DETERMINAZIONE DEL DIRIGENTE SERVIZIO VIA/VINCA 12 settembre 2025, n. 392

[ID VIP 13978] - Parco eolico denominato "IMPIANTO EOLICO FARASCUSO", costituito da 6 aerogeneratori di potenza nominale pari a 6,8 MW, per una potenza complessiva di 40,8 MW, da realizzarsi nel Comune di Candela (FG), in località "FARASCUSO", con opere di connessione alla RTN ricadenti anche nel Comune di Sant'Agata di Puglia (FG).

Istanza per il rilascio del Provvedimento di VIA statale ex art. 23 del D.lgs. n. 152/2006 e ss.mm.ii.

Relazione tecnica a supporto dell'istruttoria sul progetto
ID_VIP 13978

Figura 4 – Inquadramento area di progetto e componenti delle aree protette (PNR EUAP1195)

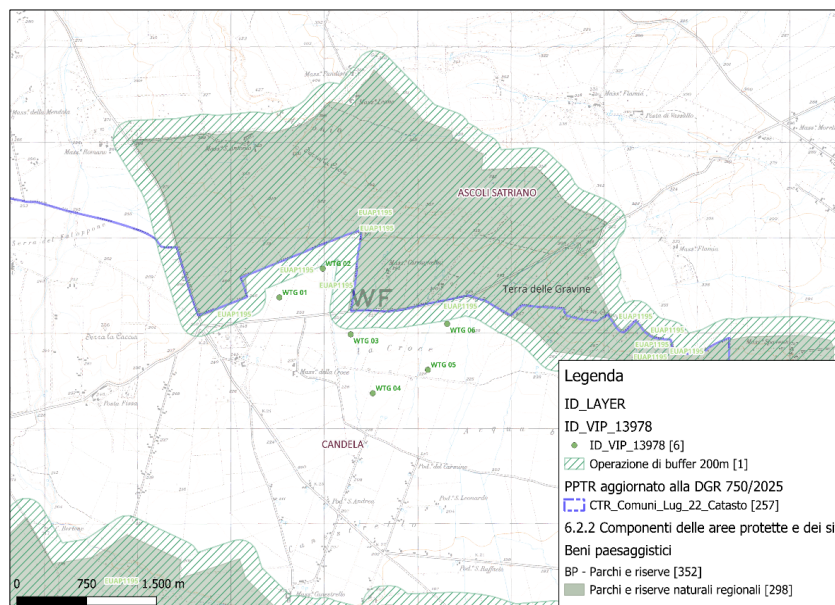
Si segnala la stretta prossimità dell'aerogeneratore **WTG 02** al limite dell'area buffer di 200 m della zona naturale regionale EUAP1195.

Figura 7 – Distanza aerogeneratori (QMG9I4_ElaboratoGrafico_0_04)

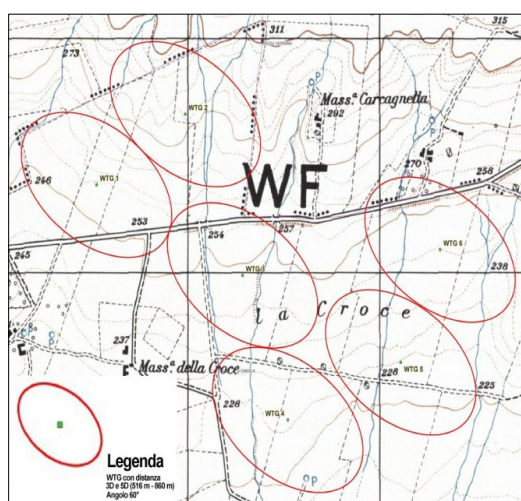
Dallo “Studio Anemologico e Valutazione preliminare della Produzione Eolica” (QMC914_DocumentazioneSpecialistica_13, §2 “Il Sito”) risulta che la ventosità prevalente proviene dal settore **Sud-Ovest (SW)**, con direzione del flusso verso **Nord-Est (NE)**.

Nell’elaborato grafico **QMC914_ElaboratoGrafico_0_04** la rappresentazione della direzione del vento non appare perfettamente allineata a quanto indicato nello studio anemologico. Tale difformità interna tra documenti progettuali genera incertezza interpretativa.

Pertanto, si ritiene opportuno un chiarimento circa la corretta direzione del vento prevalente e, se necessario, un adeguamento degli elaborati grafici al dato validato dallo studio anemologico, così da garantire coerenza e univocità della documentazione tecnica.

Figura 10 – Inquadramento su ortofoto delle WTG e dei ricettori in rosso (edifici a carattere abitativo)

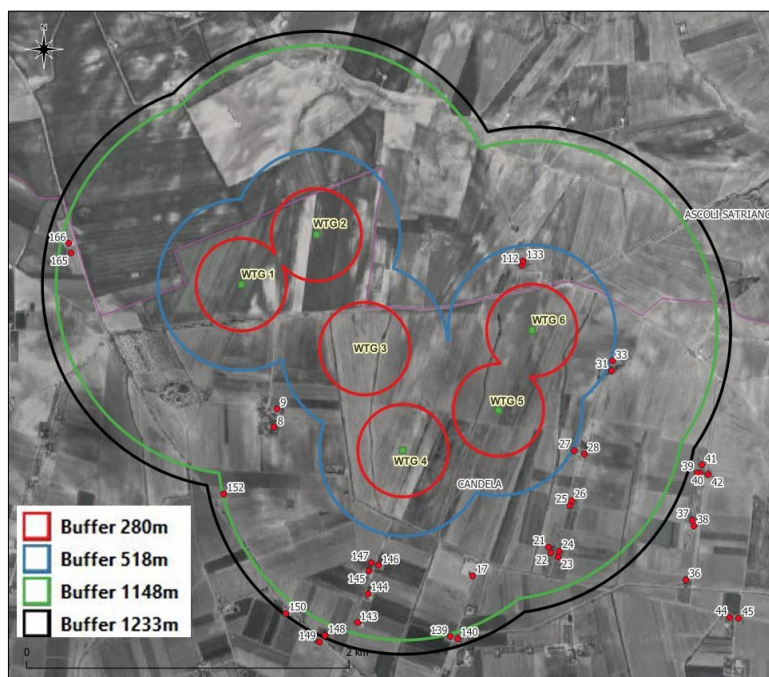
Tuttavia, dall'esame della documentazione tecnica emergono alcune considerazioni:

- Il calcolo della gittata si fonda su strumenti di riferimento (foglio di calcolo Regione Campania e studi Vestas su modelli differenti) che, pur cautelativi, non rappresentano il modello specifico adottato.
- La relazione evidenzia che frammenti di 5 – 10 m, in condizioni ipotetiche e fortemente cautelative, potrebbero raggiungere distanze superiori a 280 m (fino a oltre 1.000 m), intercettando potenzialmente alcuni ricettori abitativi. La probabilità di impatto stimata è però estremamente bassa (**inferiore a 0,28 eventi/m² ogni milione di proiezioni**).

- Non è allegata documentazione ufficiale di Vestas a conferma del calcolo per il modello V172 – 6,8 MW, aspetto che riduce la solidità tecnica della valutazione.

Pertanto, pur essendo il requisito formalmente rispettato ($G_{max} = 280$ m per pala intera, nessun ricettore entro tale buffer), la verifica effettuata risulta non pienamente esaustiva. Si suggerisce di integrare la documentazione con planimetrie dedicate, validazioni ufficiali del costruttore e, ove opportuno, un'analisi probabilistica del rischio residuo per frammenti, così da rafforzare la solidità tecnica.
